REGIONE MOLISE
COMUNE DI MONTELONGO
(CAMPOBASSO)

OGGETTO	Modifica AUA impianto di messa in riserva (R13) e recupero (R5) di materie provenienti dalle attività industriali, estrattive, di demolizione e costruzione. passaggio da 10 ton/giorno ad un massimo di 100 ton/giorno
---------	--

ELABORATO	NOTA INTEGRATIVA di cui alla Determinazione Dirigenziale n. 4633 del 21-09-2023 Regione Molise – Verifica di ottemperanza n. 162021/2023 del 23- 10-2023
-----------	--

Figura Schema impianto di prima pioggia

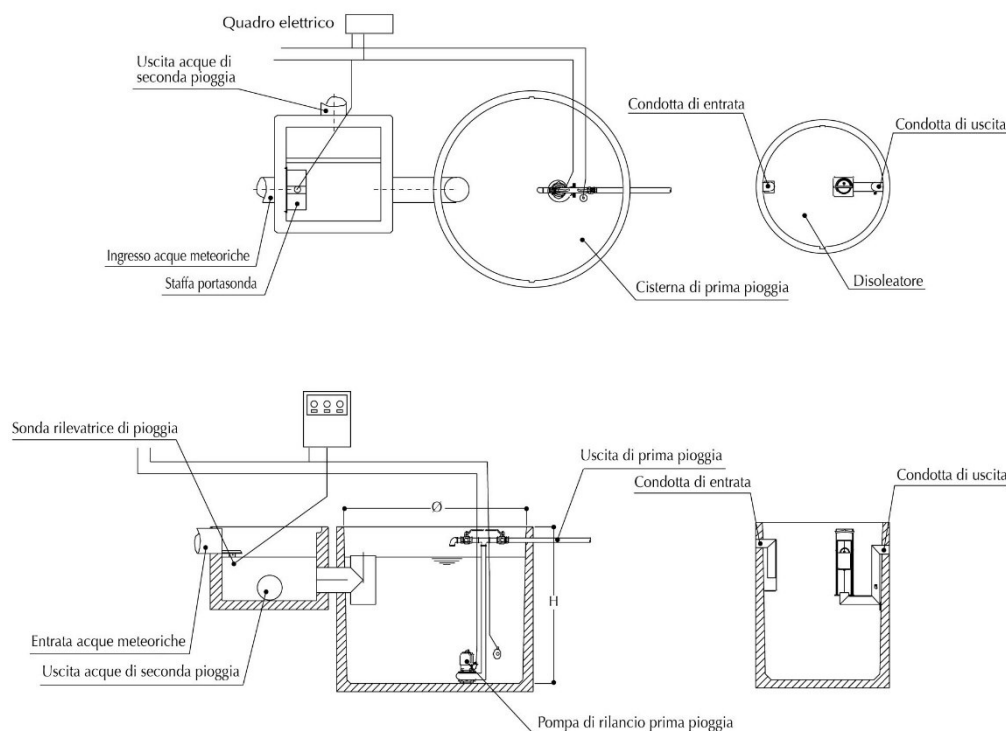
Fermo restando che sono considerate acque di prima pioggia le prime acque meteoriche di dilavamento relative ad ogni evento meteorico preceduto da almeno 48 ore di tempo asciutto, per un'altezza di 5 mm di precipitazione uniformemente distribuita sull'intera superficie scolante servita dalla rete di drenaggio e che, salvo che non sussista il rischio di dilavamento delle sostanze potenzialmente inquinanti dei materiali e/o rifiuti presenti sulla superficie scolante stessa non si esaurisca con le acque di prima pioggia bensì si protragga nell'arco di tempo in cui permangono gli eventi piovosi e/o dilavanti, le acque di seconda pioggia non contaminate non potranno essere gestite ai sensi della Parte IV del d.lgs. 152/2006 e s.m.i.

L'impossibilità oggettiva di effettuare lo scarico delle acque di prima pioggia e delle eventuali acque di seconda pioggia contaminate, efficacemente trattate e depurate, nell'impianto PIP del Comune, dovrà essere opportunamente documentata mediante autocertificazione corredata da una relazione tecnica sottoscritta da un tecnico abilitato da inviare all'Autorità competente e a ARPA Molise; in attesa dell'allaccio sarà possibile gestire le acque di prima pioggia/lavaggio e delle eventuali acque di seconda pioggia contaminate ai sensi della parte IV del d.lgs. 152/2006 purché sia prodotta una elaborazione previsionale contenuta nella relazione tecnica di cui sopra in cui siano riportati le motivazioni, i dati meteorologici previsionali della zona, il numero di carichi/scarichi del rifiuto previsti annualmente e in cui siano dimostrate le procedure di gestione e una capacità di accumulo pari ad almeno due volte il volume previsto per l'accumulo delle prime piogge (e quindi del doppio dell'area della superficie scolante moltiplicato per 5 mm). Nella relazione tecnica dovrà essere altresì chiaramente specificato il calcolo dell'area in questione con la descrizione delle relative pendenze e/o degli eventuali accorgimenti adottati per la regimentazione delle stesse.

In occasione di un evento piovoso, le acque meteoriche vengono convogliate verso l'impianto di trattamento e, in particolare, verso il pozzetto di ingresso che ha una forma di parallelepipedo rettangolare. La presenza del setto all'interno della vasca determinerà una diminuzione dell'energia cinetica dell'acqua che defluirà nella prima parte del pozzetto prima di giungere allo scolmatore.

Dallo scolmatore, le acque saranno immesse nel tubo di scarico e confluiranno nel serbatoio di accumulo. Il serbatoio di accumulo è dimensionato per contenere le acque di prima pioggia e permette la separazione delle sabbie, terricci e tutte le altre materie sedimentabili trascinate dall'acqua durante il deflusso. I materiali che si accumuleranno sul fondo del serbatoio periodicamente o all'occorrenza verranno rimossi e smaltiti.

Quando il serbatoio di accumulo è riempito (e quindi raggiunto il massimo livello) non è più possibile l'ingresso di altra acqua nello stesso. Le acque che arrivano successivamente (ossia le acque di "seconda pioggia"), nello

scolmatore tramite un tubo di bypass vengono attualmente reimmesse nella cisterna di impianto. Infatti, tale sistema è rappresentato da un pozzetto separatore che contiene al proprio interno uno stramazzo da cui usciranno le acque di seconda pioggia dal momento in cui il pelo libero dell'acqua nella vasca di accumulo di prima pioggia raggiungerà il livello di troppo pieno. **Con la nuova soluzione, tali acque saranno incanalate direttamente allo scarico finale senza essere raccolte.**

Le acque presenti nel serbatoio di accumulo (prime piogge) verranno convogliate (azionamento di un'elettropompa dopo 48 ore), in modo da svuotare il serbatoio, verso l'ultima vasca destinata al dissabbiatore/disolettatore in modo lento (24 ore o tempi maggiori se richiesti), prima di essere rilasciate. Attualmente tali acque sono raccolte e smaltite in quanto l'impianto è a circuito chiuso senza scarichi.
